WOJEWÓDZKI SZPITAL ZESPOLONY IM. L. RYDYGIERA W TORUNIU

W.Sz.Z: TZ-280-33/24

dotyczy: postępowania na dostawę czujników oraz kaniul dożylnych dla wcześniaków, noworodków i dorosłych.

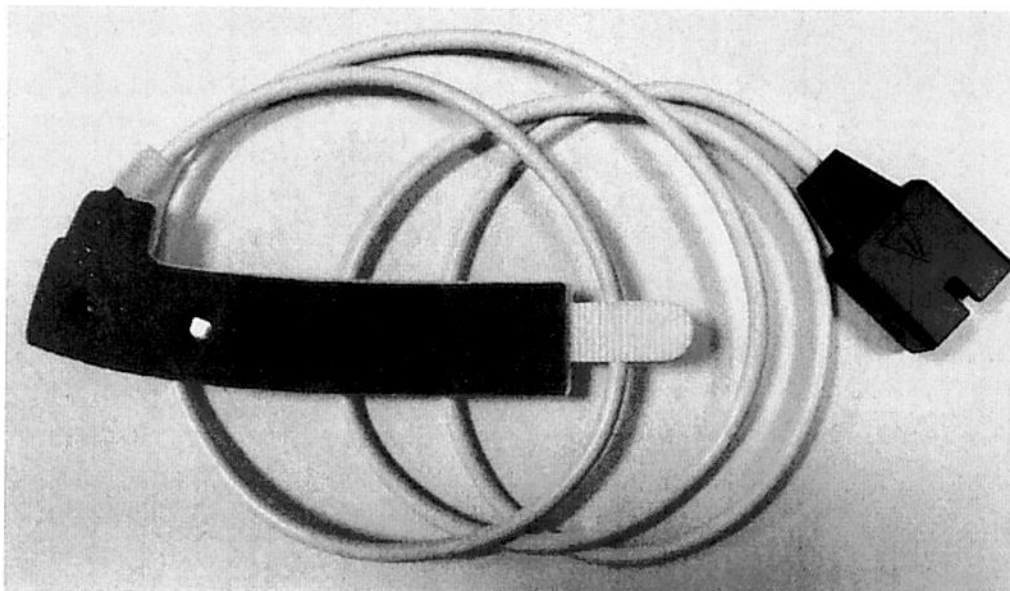
Czy zamawiający dopuści czujniki na podłożu z pianki, mocowane za pomocą rzepu (wizualizacja na zdjęciu poniżej)?

Zamawiający dopuszcza.
